<b>Projet de parc photovoltaïque au sol de Castets</b>	
<b>REPONSE DU PETITIONNAIRE A L'AVIS DE LA MRAe NOUVELLE AQUITAINE</b>	
Date :	15 juin 2022
Réf :	n°MRAe 2022APNA49
Dénomination du projet :	Parc photovoltaïque au sol de Castets
Communes :	Castets (40260)
Pétitionnaire / Bénéficiaire :	CASTETS ENERGIES SAS

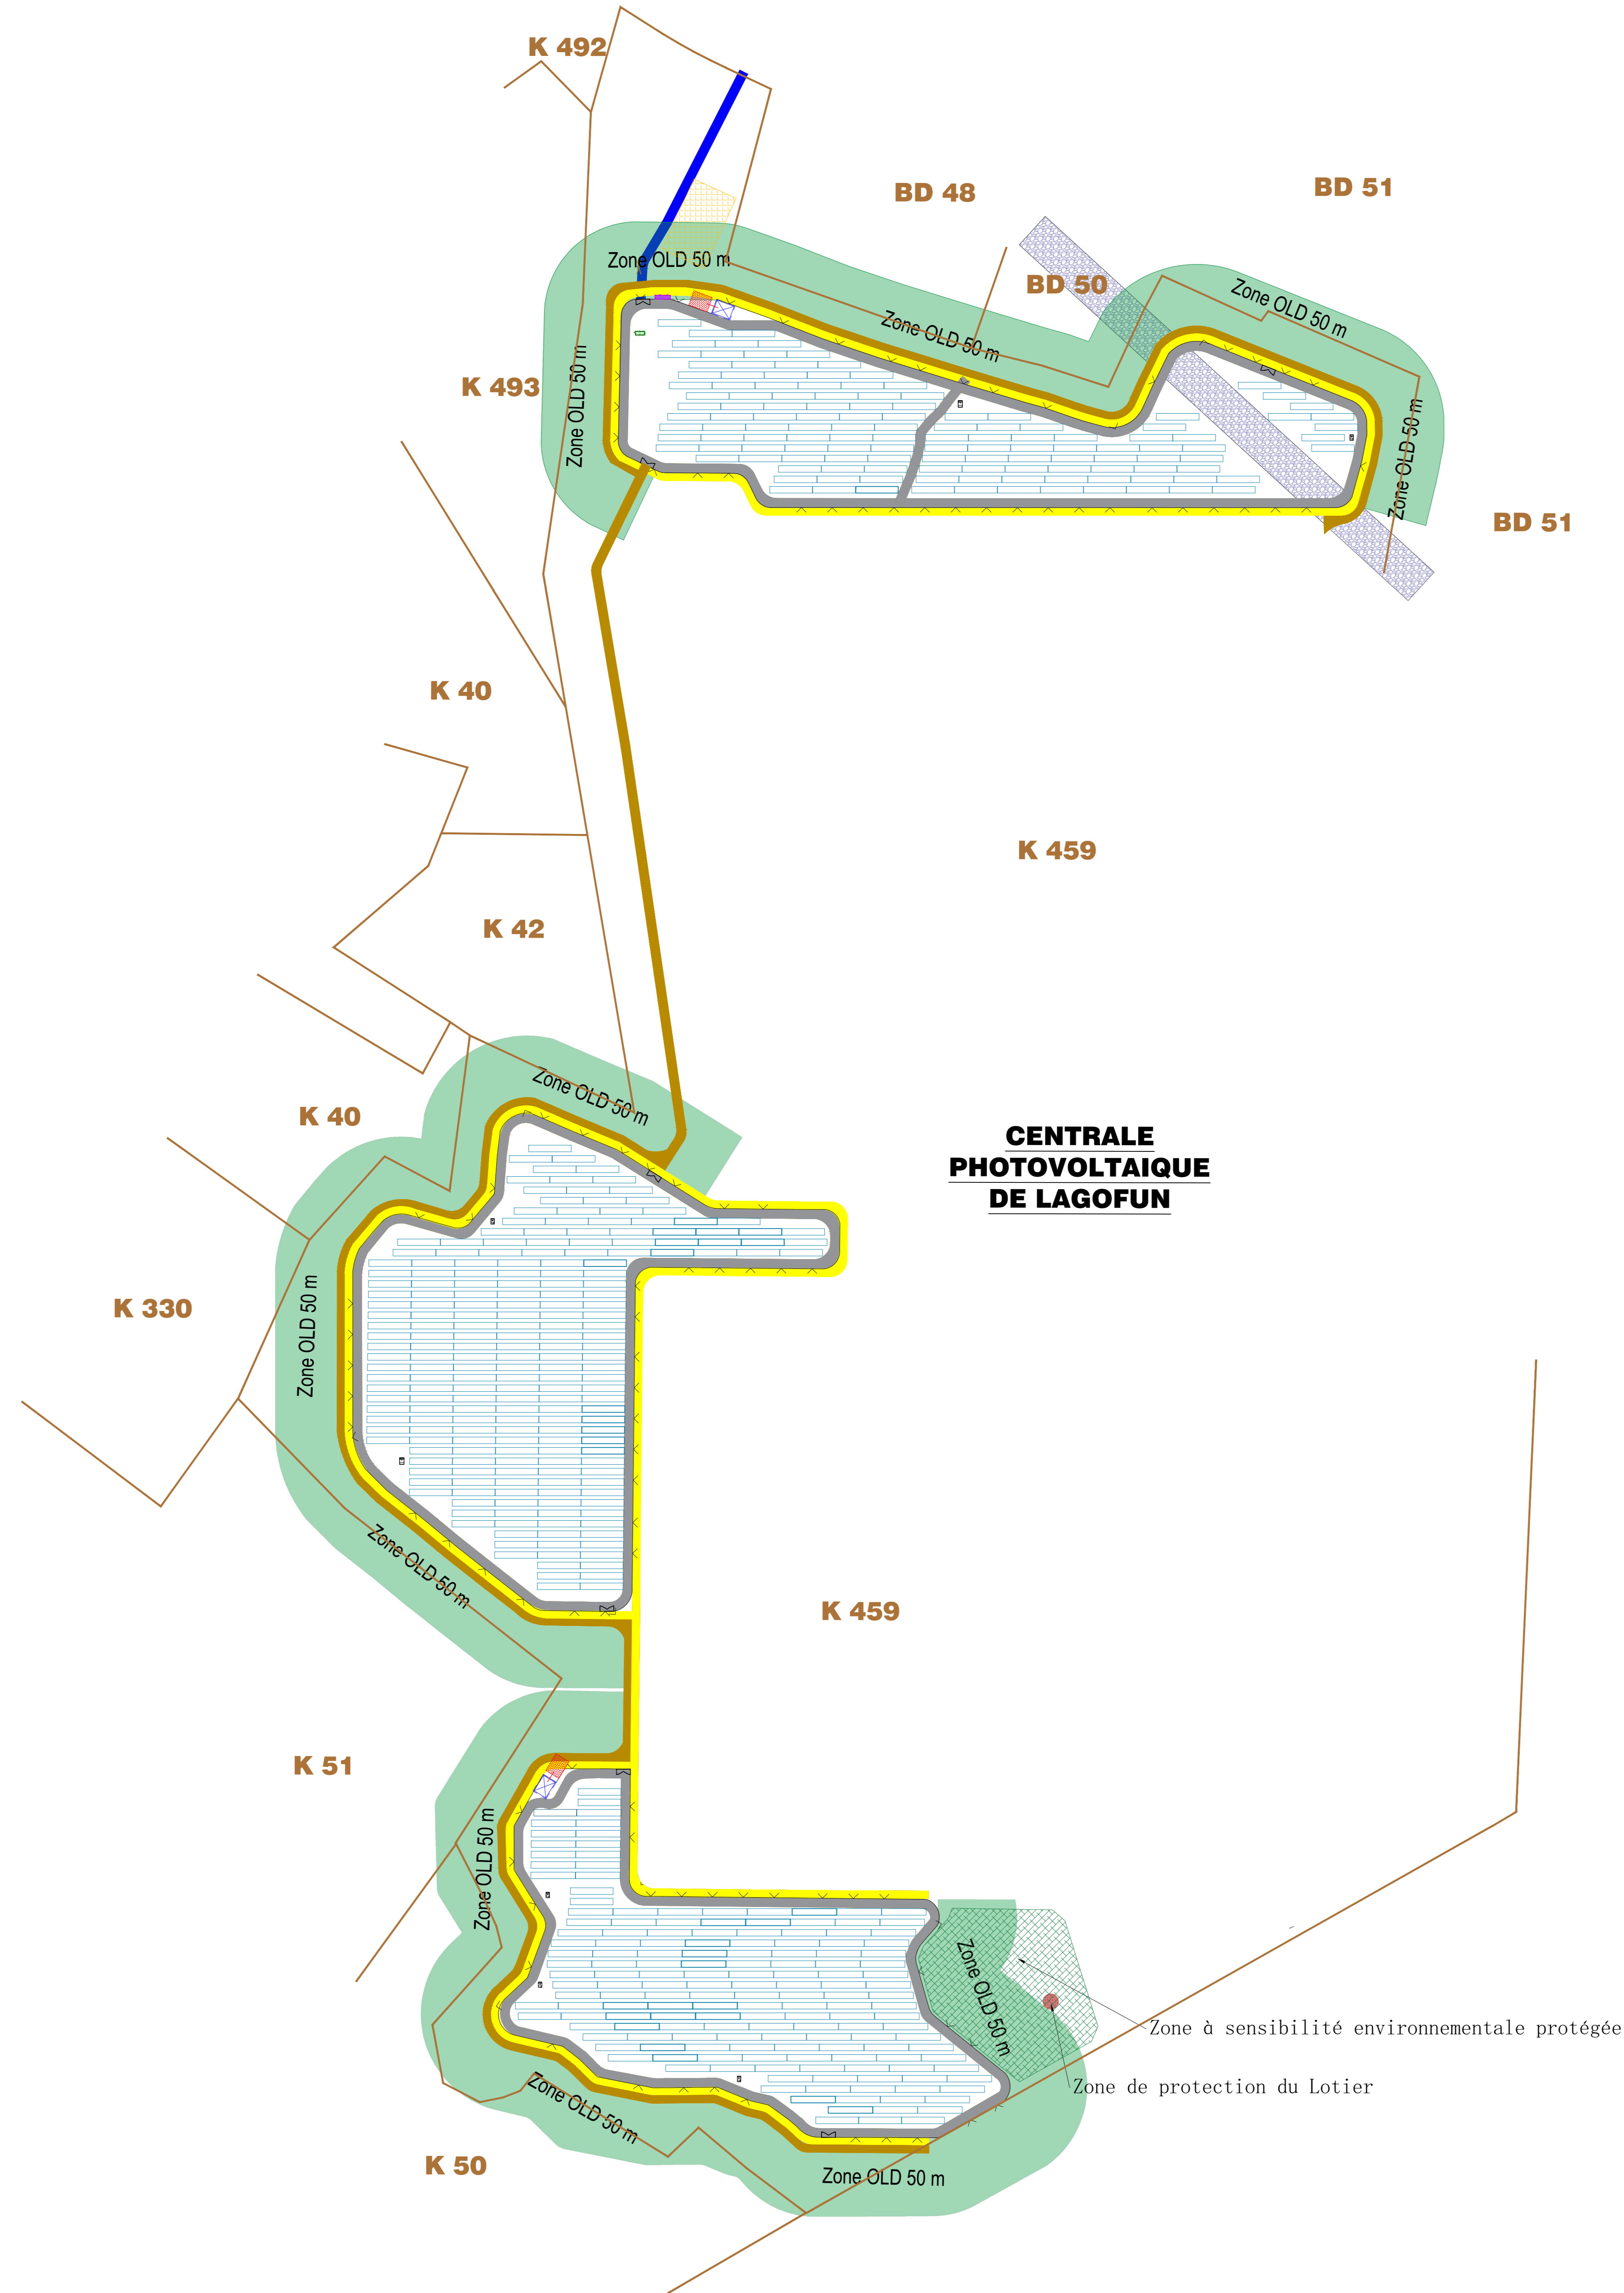
La MRAe recommande d'indiquer la superficie totale des aménagements temporaires de la phase chantier et de les localiser sur la cartographie du projet retenu (page 26) pour une pleine compréhension du dossier.

*Remplace le plan présenté en page 26 de l'étude d'impact & annexes.*

Lors de la phase chantier, seule une base de vie temporaire, qui sera installée pour une durée de moins de 3 mois, d'une superficie d'environ 1 500 m<sup>2</sup> sera nécessaire. Les plans de masse ci-dessous incluent donc cette base de vie.

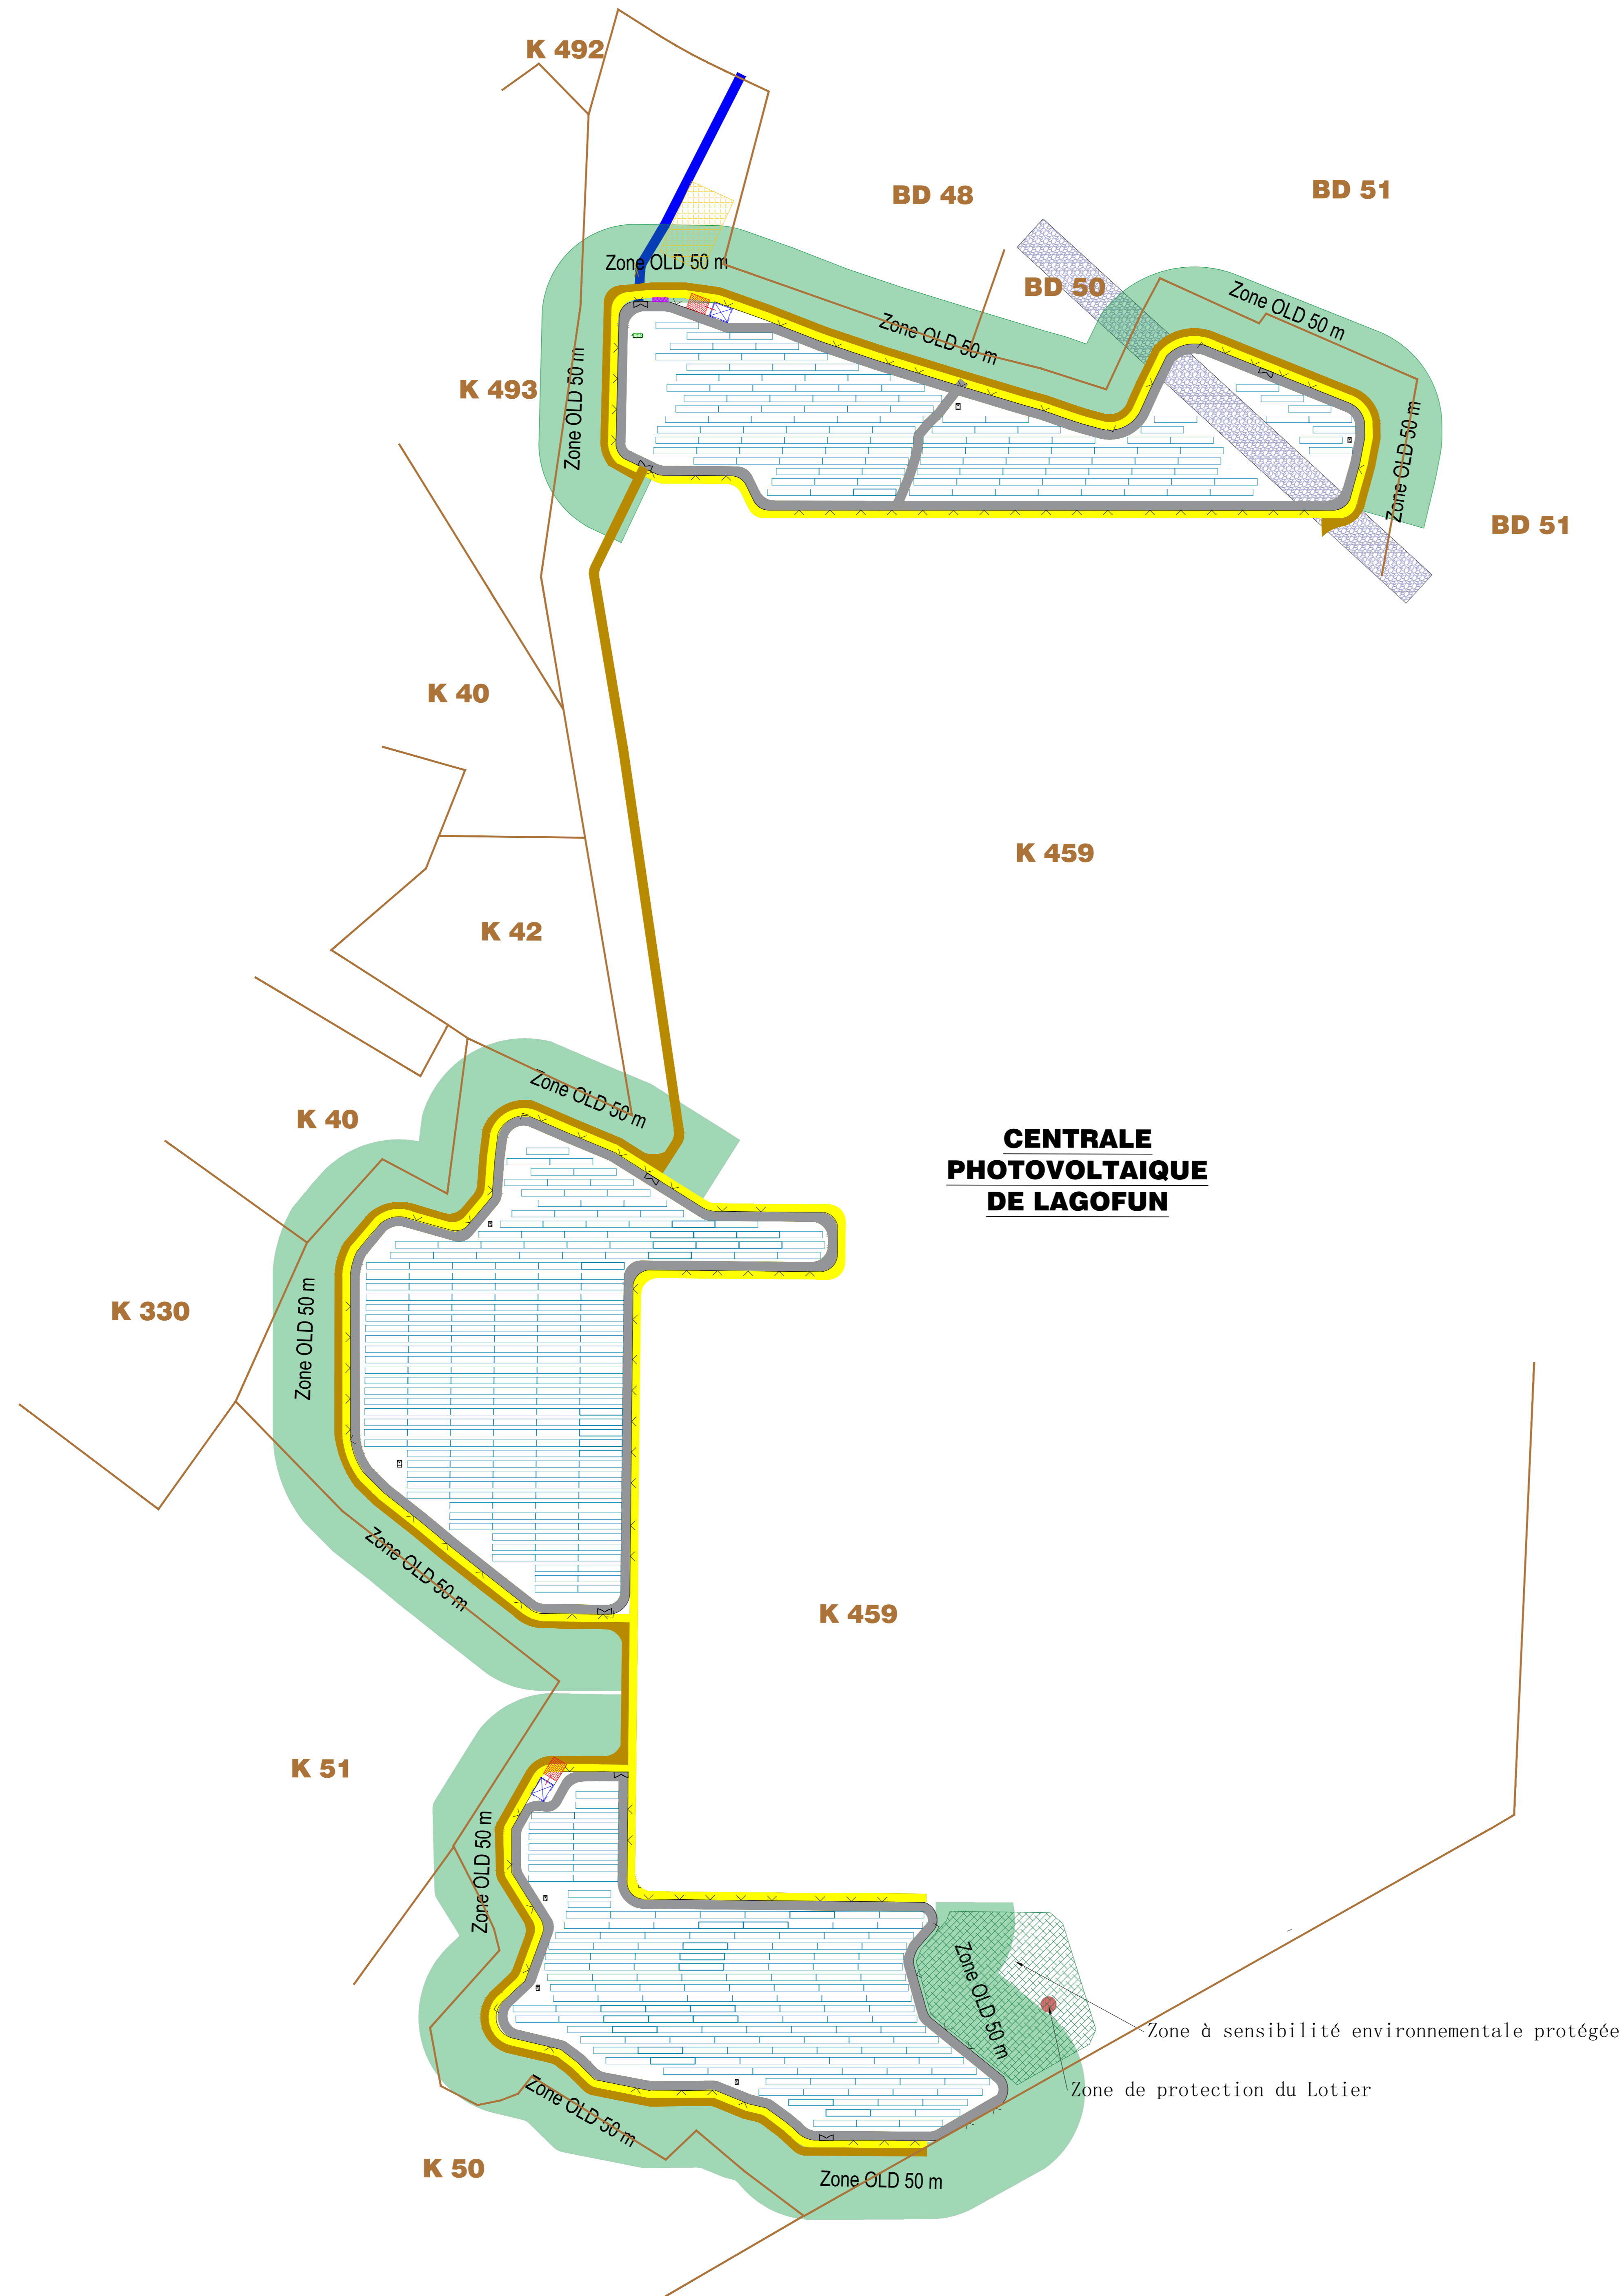
La MRAe recommande au porteur de projet de clarifier la situation de l'emplacement réservé n°5 du PLU qui n'est pas compatible avec l'implantation de panneaux sur cette zone tel qu'actuellement envisagé.

Une procédure visant à supprimer cet emplacement réservé du PLU de la commune de Castets est en cours. En attente de cette modification, le projet évitera cette zone. Le nouveau plan masse est joint ci-dessous. Une lettre de la mairie s'engageant à supprimer cet emplacement réservé dans le cadre de l'élaboration du PLUi est annexée à la suite du plan de masse.

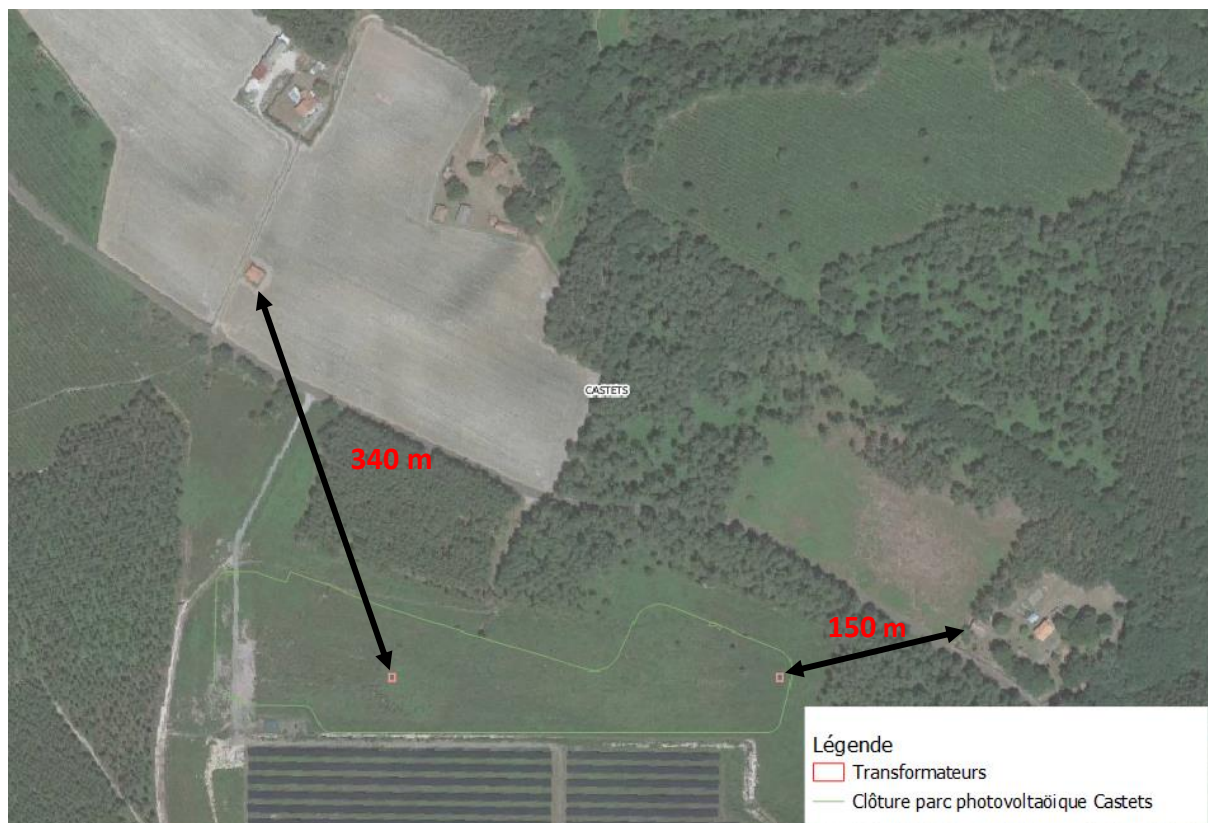
La MRAe recommande par ailleurs d'analyser plus en détail et de retravailler cette mesure de réduction et ses effets, en prenant en considération le fait que la mise en œuvre des obligations légales de débroussaillage est de nature à altérer les habitats naturels concernés (utilisation d'un broyeur forestier avec coupe de la végétation à une hauteur de 20 cm minimum, page 136), posant ainsi la question de la compatibilité de ces obligations vis-à-vis des habitats naturels impactés.

Dans l'étude d'impact écologique il est expliqué que les OLD génèrent en effet une altération des habitats d'espèce qui sont pour autant utilisés par certaines espèces de milieux ouverts (tariet pâture notamment). C'est un constat qui vient nuancer l'impact généré par le futur projet de parc solaire. Cet état de fait est connu du service patrimoine naturel de la DREAL pour en avoir longuement débattu notamment lors de comité de suivi de parc solaire en exploitation. De plus, il convient de préciser que les OLD sont obligatoires et le pétitionnaire ne fait que s'y conformer. Si l'impact des OLD est important ce n'est pas un choix de conception mais une obligation réglementaire.
